Č. j. PVL - 49135/2023-830

VYSVĚTLENÍ ZADÁVACÍ DOKUMENTACE Č. 4

Název veřejné zakázky: MVE Klecany II
Druh zadávacího řízení: otevřené řízení
Datum zahájení zadávacího řízení: 6. 6. 2023

Pro lepší orientaci zadavatel níže přikládá obrázek s vyznačenými VZT kanály:

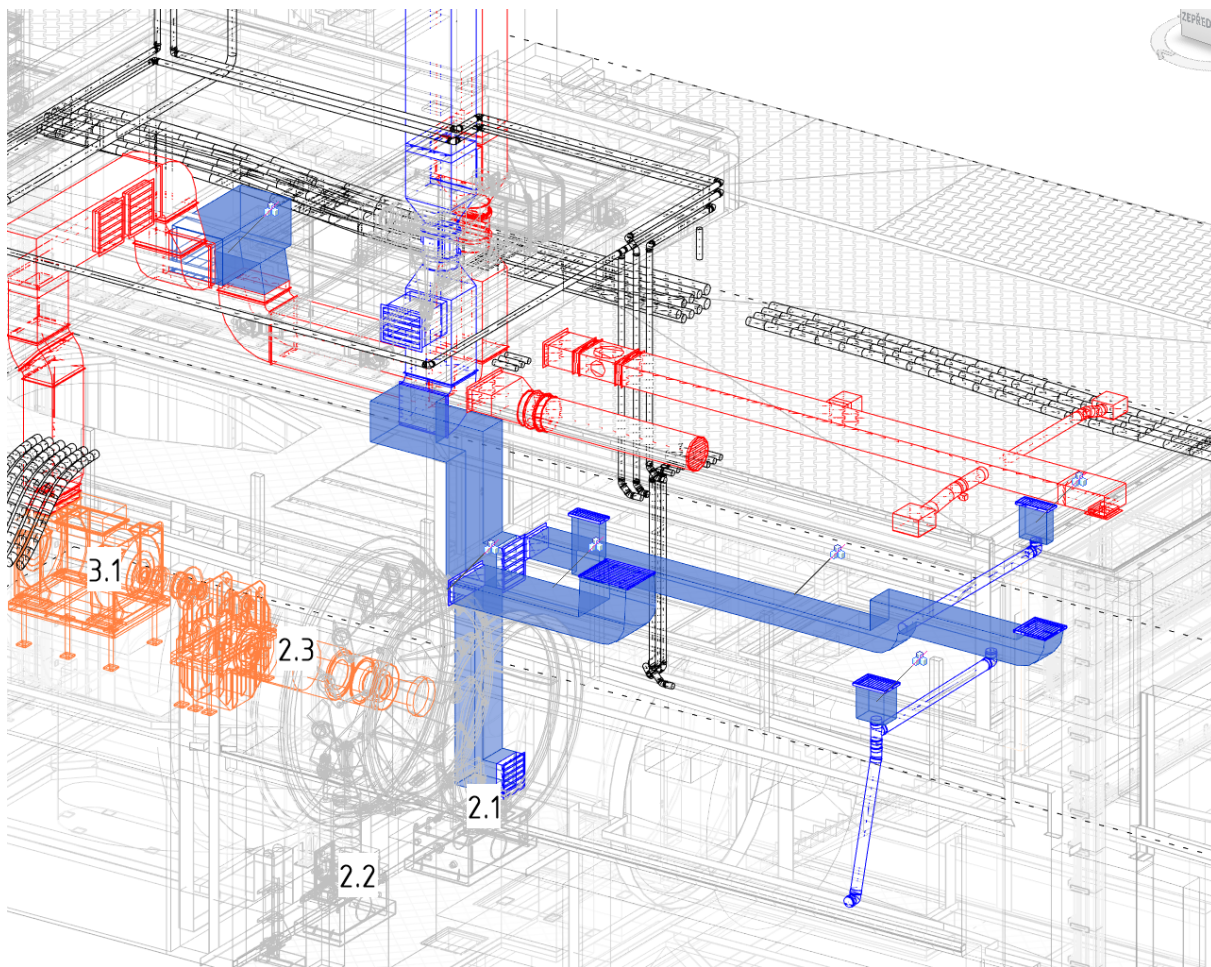
Zadavatel dále nad rámec dotazů dodavatele upřesňuje popis u následujících položek SO 02:

- pol. č. 211 - Vzduchotechnický kanál 600x200mm - Přívod vzduchu sklad
- pol. č. 212 - Vzduchotechnický kanál 600x400mm - Přívod vzduchu trafo T2, rozvodna NN, VN, sklad
- pol. č. 214 - Vzduchotechnický kanál 600x400mm - Přívod vzduchu rozvodna VN
- pol. č. 219 - Vzduchotechnický kanál 1000/800/630 x 800/630/630 mm - Přívod vzduchu strojovny
- pol. č. 220 - Vzduchotechnický kanál 1000x400/840 mm - Přívod vzduchu Trafo T1
- pol. č. 191 - Přejechod hranatého potrubí 1000x800 mm na 800x1000 mm – Odvod vzduchu generátoru

Tyto výše zmíněné VZT kanály jsou zamýšlené jako distribuční prostory (kanály) ve stavbě a vzhledem k jejich velikosti jsou předpokládány jako prostory (kanály) zřízené s využitím ztraceného bednění. Nicméně technické řešení provedení těchto prostor (kanálů) závisí na technologických možnostech zhotovitele a mohou být předmětem jiného technologického řešení v rámci realizace (např. kombinace ztraceného bednění a klasického bednění).
